前回審査会（平成 30 年 11 月 22 日）等における指摘事項及び事業者の見解

※ 下線部は前回審査会（平成30年11月22日）後にあった追加の指摘事項

春分：時刻別日影図

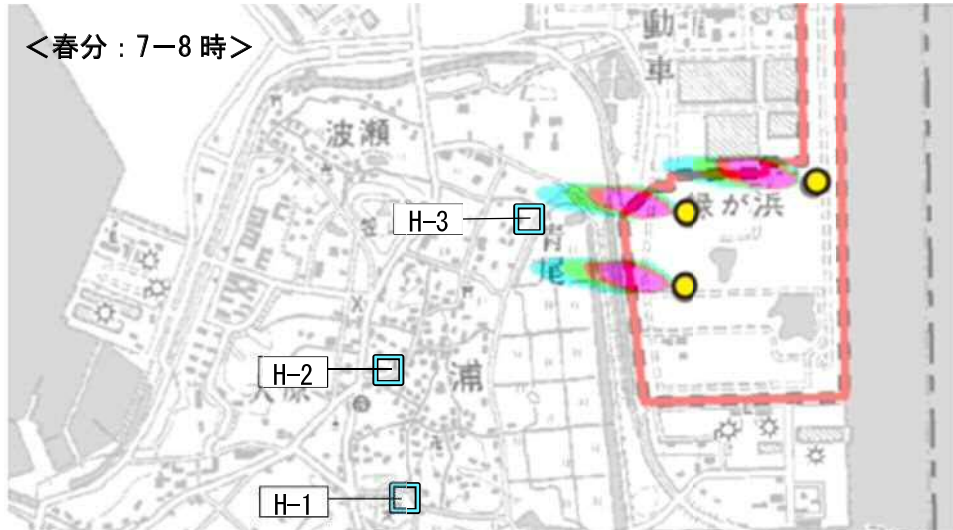
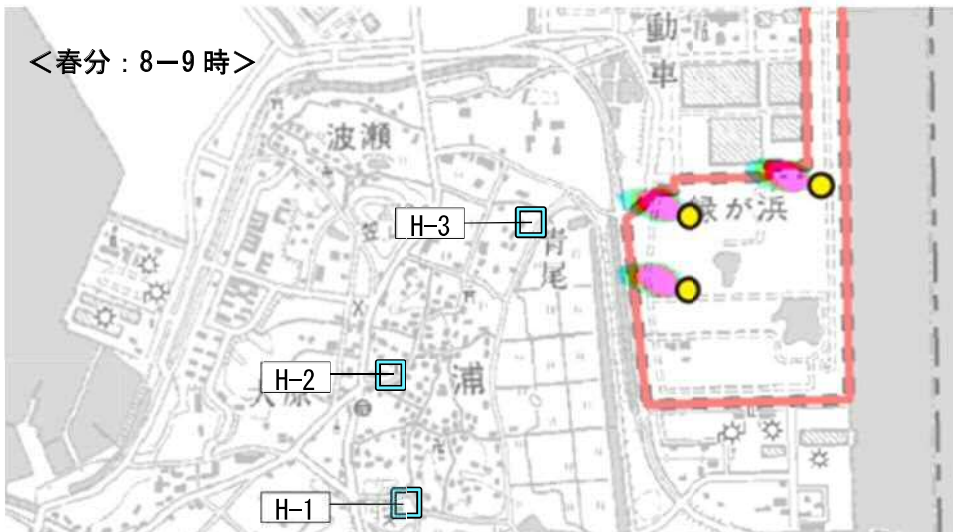
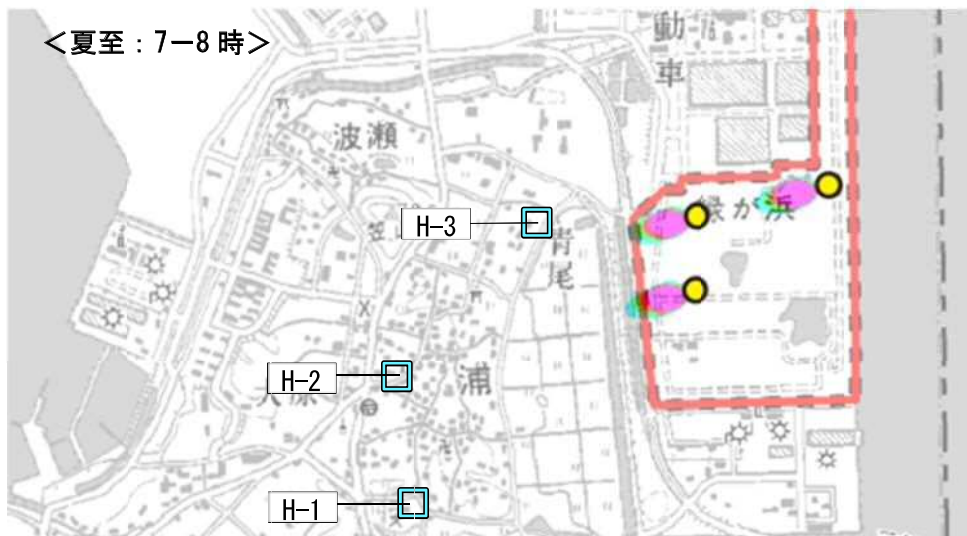
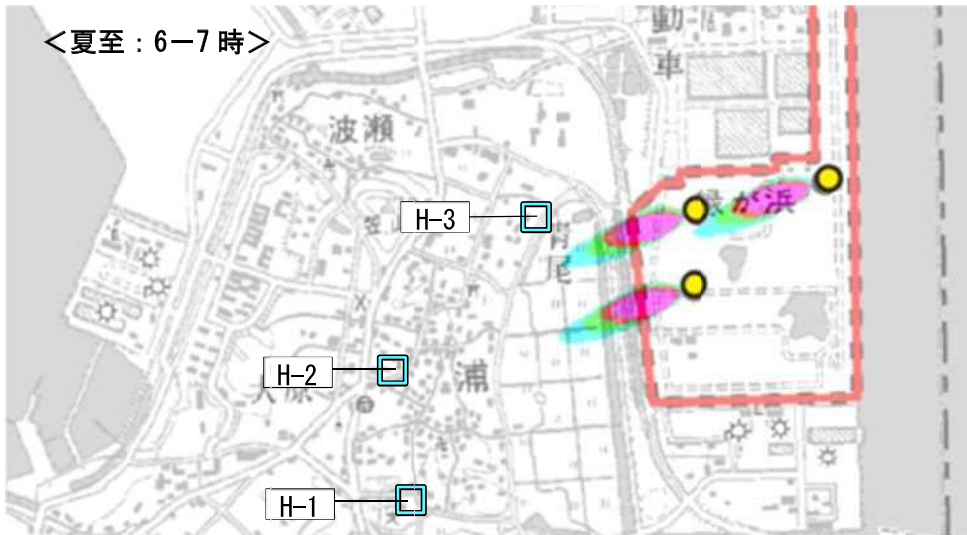
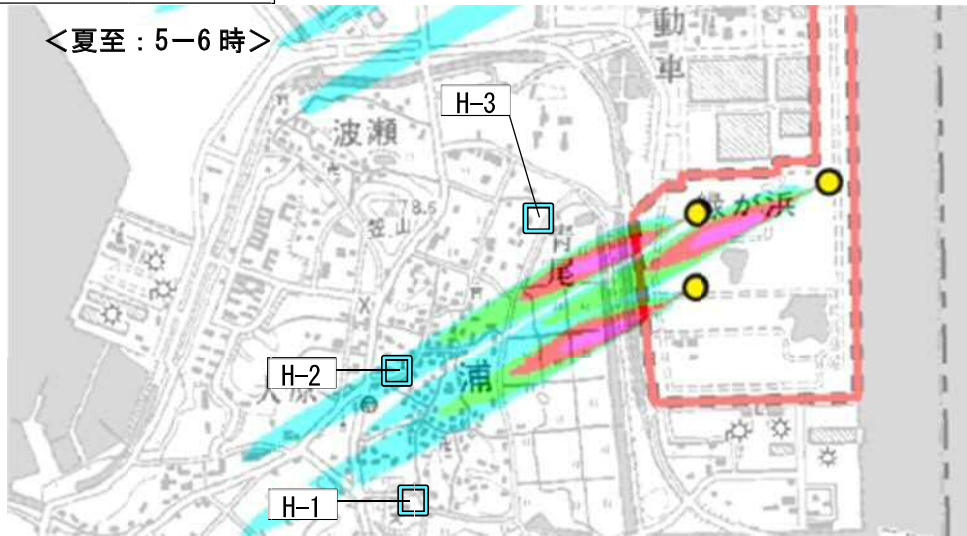
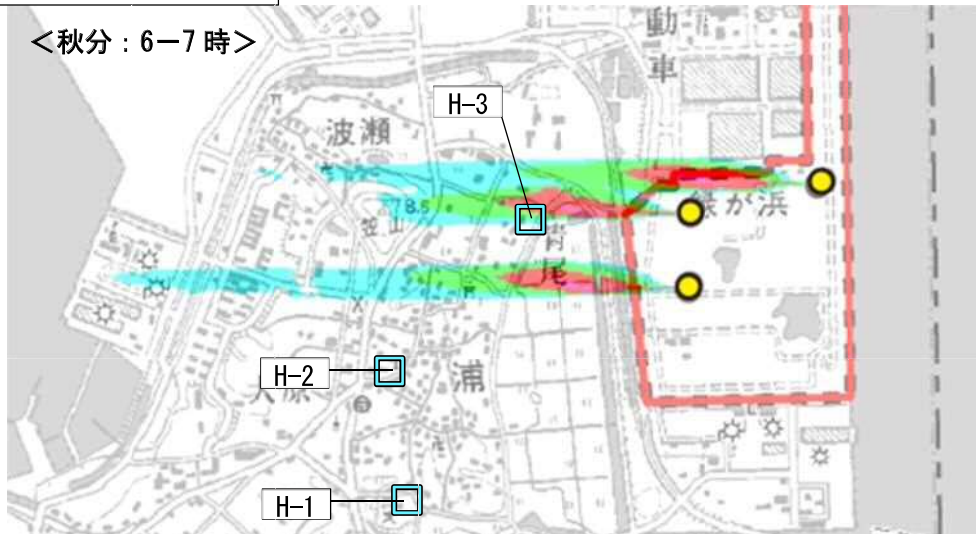
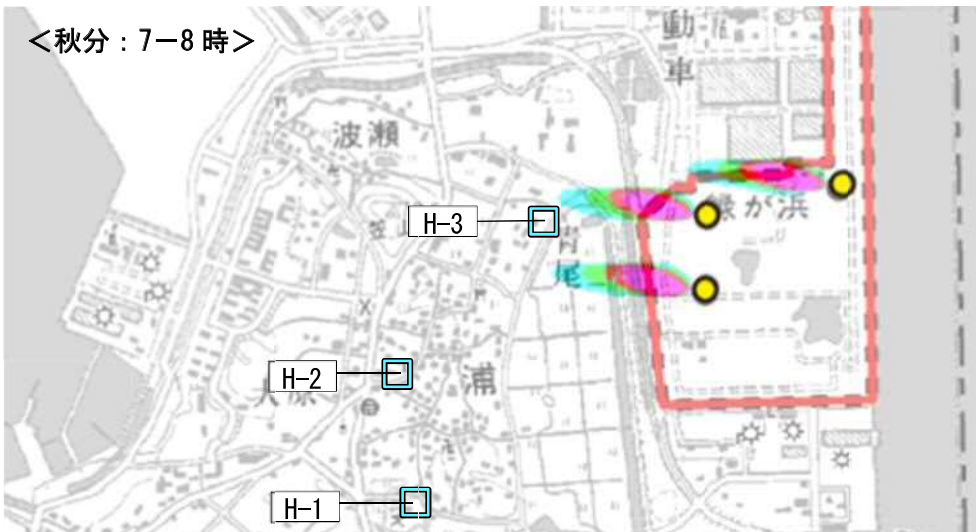
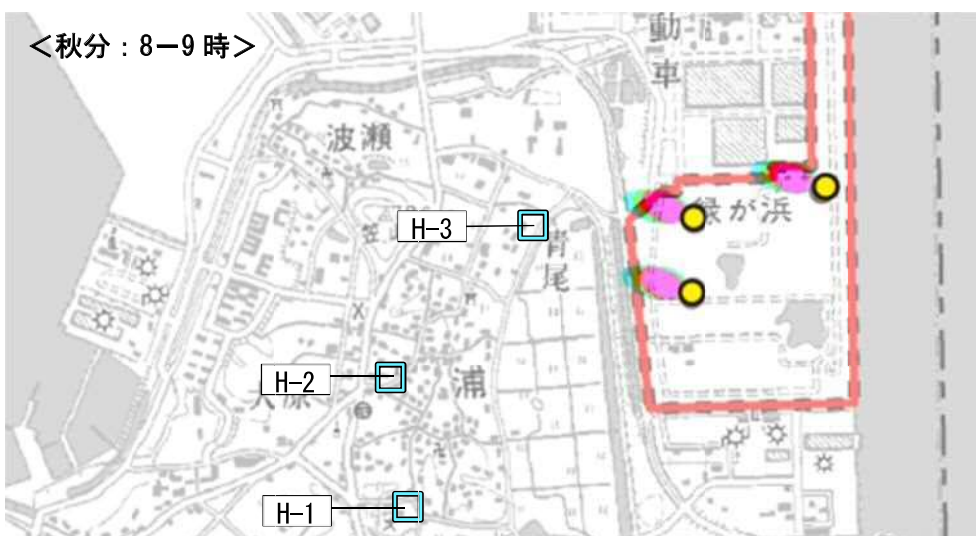
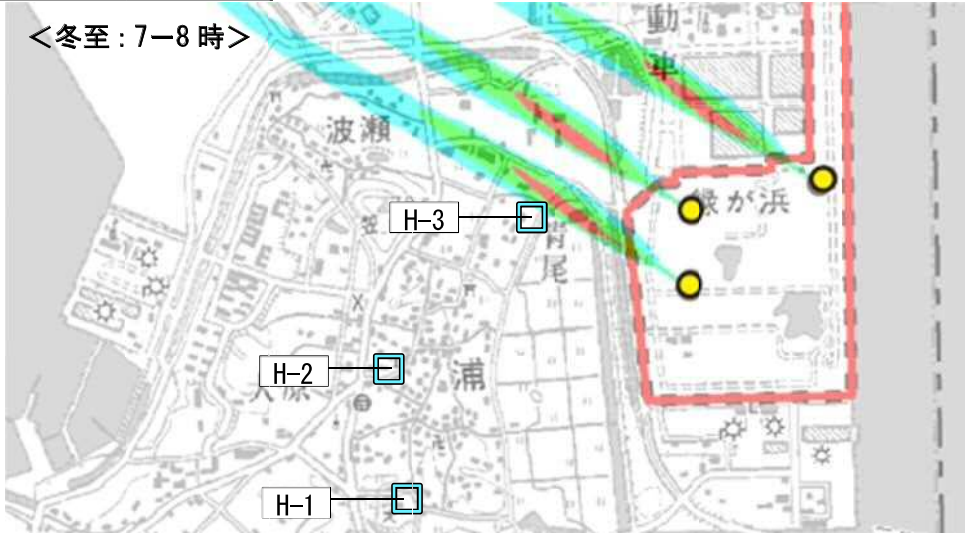
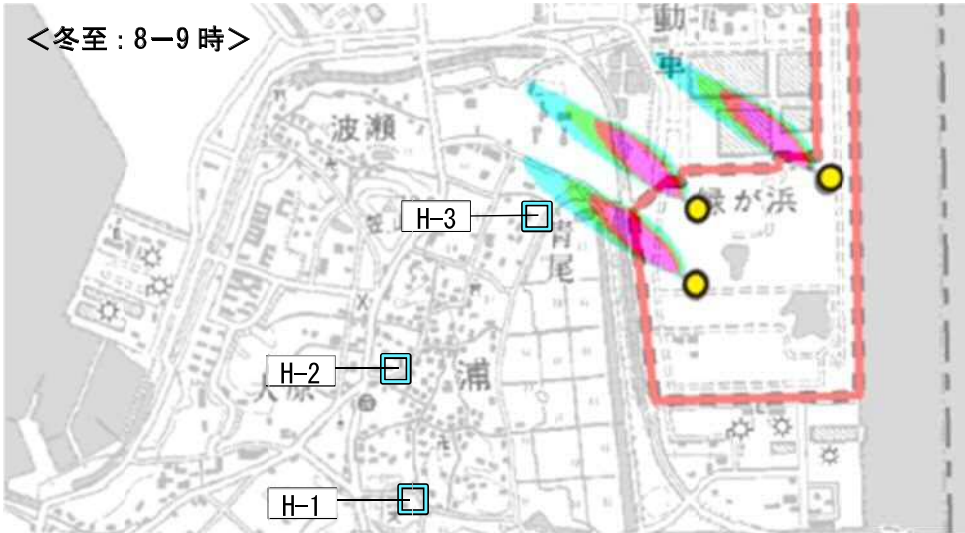
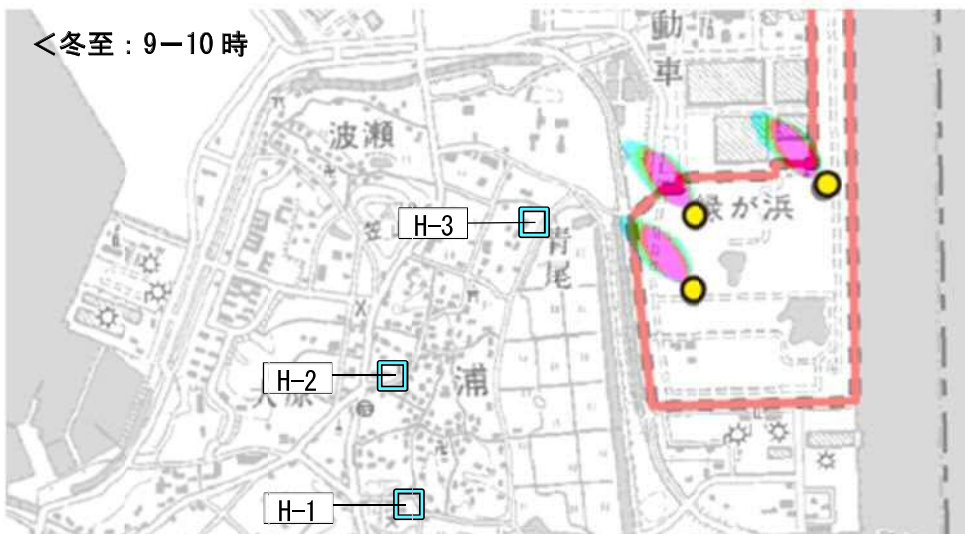
番号	指 摘 事 項	事 業 者 の 見 解
低周波		
3	低周波について、地盤の関係で共振も考えられるが、それを考慮しているか。	<p>風力発電機の稼働に伴う振動については、発電所アセス省令の参考項目に選定されていないことからその影響は極めて小さいものと考えられ、本事業においても同様と考えています。</p> <p>また、設置される風力発電機が、「発電用風力設備に関する技術基準を定める省令」（平成9年通商産業省令第53号）で定められた技術基準に基づいて、「風車を支持する工作物は、自重、積載荷重、積雪及び風圧並びに地震その他の振動及び衝撃に対して構造上安全でなければならない」等、構造上の安全・耐力について配慮されることから、必然的に風車を設置するための基礎についても強固なものとなり、風力発電の稼働に伴う振動の発生は抑制されるものと考えています。</p> <p>なお、事業者が定期的に行っている地域住民との意見交換の場において、今後も意見を収集し、苦情等があれば状況を確認した上で、その結果を踏まえ、必要に応じて対応する予定です。</p>
水質		
4	潮の影響で、河川から上がってきた濁りによる浮遊物質量の調査結果への影響がないか。	河川に設定した採水地点は田原湾と渥美湾を結ぶ運河に近く、潮の干満による水位変動も確認されていることから、河川における浮遊物質量の現況調査結果に潮の影響が含まれている可能性はあります。
風車の影		
5	生活時間のどの部分で風車の影による影響が生じるかも重要であるため、時間別日影図を示してほしい。	<p>予測対象とした時期(春分・夏至・秋分・冬至)において住宅に影が生じる時間帯を予測すると、準備書に掲載したとおり、日の出から1時間は住宅に対して風車の影が生じることが示されます。</p> <p>しかしながら、日の出から1時間を過ぎる頃には、別添1のとおり住宅に対して風車の影が及ばなくなるため、住民の生活時間に風車の影の影響が生じる可能性のある時間帯は、日の出から1時間となります。</p>

番号	指 摘 事 項	事 業 者 の 見 解
6	風車の影については、既設の風力発電機との累積的影響があるのか。	<p>既設の風車の影が届く可能性のある住宅地域について改めて現地を確認したところ、樹林帯等の遮蔽物によって既設の風力発電機は視認できなかったことから、既設の風車の影との累積的影響がこの地域に及ぶ可能性は極めて小さいと考えられます。</p> <p>事業者が定期的実施している地域住民との意見交換の場において、今後も意見を収集し、その結果を踏まえ、必要に応じて対応する予定です。</p>
7	風車の影による影響範囲に水田があるが、農作業をする人や農作物のことは考えなくてよいか。	<p>本事業においては別添 1 のとおり、日の出から 2 時間を過ぎる頃には農地に風車の影が及ばなくなることから、日照障害の観点から見ても栽培作物への影響は極めて小さいと考えています。</p> <p>また、周辺の農作業に従事する方を含め、地域住民に対しては説明会を実施しているほか、事業者が定期的実施している地域住民との意見交換の場において、今後も意見を収集し、その結果を踏まえ、必要に応じて対応する予定です。</p> <p>なお、「風力発電施設に係る環境影響評価の基本的考え方に関する検討会報告書」（平成 23 年 6 月 環境省）によると、ドイツの風力発電に関するガイドラインにおいて、風車の影の予測地点を『居間、居住室、宿泊施設、病院及び療養施設の寝室(病室を含む)、学校、大学等の教室、オフィス、練習施設、研究室、トレーニングルーム等の作業室』と定めたものとされています。</p>
動物・生態系		
8	環境への影響が著しいと判断する基準が示されていないが、風力発電機を止めることまで考えているか。	<p>田原市への聞き取り調査の結果、隣接する既設の風力発電所においては、バードストライクに係る地域住民等からの通報や既設の風力発電所の事業者からの報告は受けていないとのことでした。</p> <p>鳥類等のブレード・タワー等への接近・接触による影響については、想定される影響とそれに応じた環境保全措置も含めて専門家等へのヒアリングを行い、その結果を踏まえ、必要に応じて対応する予定です。</p>

図-8 3枚のブレードの彩色例
(赤色、先端部彩色)

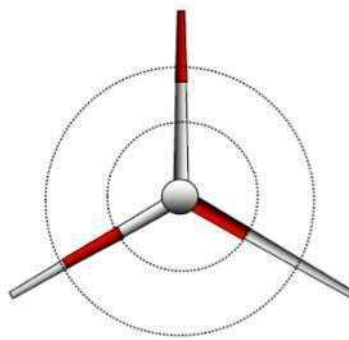
番号	指摘事項	事業者の見解																												
景観																														
9	鳥類に対する視認性を高めるために行うブレードの彩色塗装と、景観の環境保全措置として実施する周囲の環境に馴染みやすいような塗装をどのように両立するのか。	<p>具体的な塗装方法はまだ決定していませんが、鳥類に対して別添2「海ワシ類の風力発電施設バードストライク防止策の検討・実施手引き」（平成28年6月 環境省）に記載されている塗装パターン等、最新の知見を参考にするとともに、景観については近隣の既設の風力発電機の彩色との調和に配慮し、検討していく予定です。</p> <p>なお、近隣の既設の風力発電機の彩色は別添3のとおりであり、例えばこれと同様の彩色とすることにより、ブレードの視認性の向上と近隣の既設の風力発電機との連続的な景観としての調和が図られると考えています。</p>																												
その他																														
10	既存の風力発電機の稼働状況（基数、発電能力、実際の発電効率及び発電量）はどのようになっているか。	<p>既設の風力発電所の設置基数、発電能力、発電量は以下のとおりです。</p>
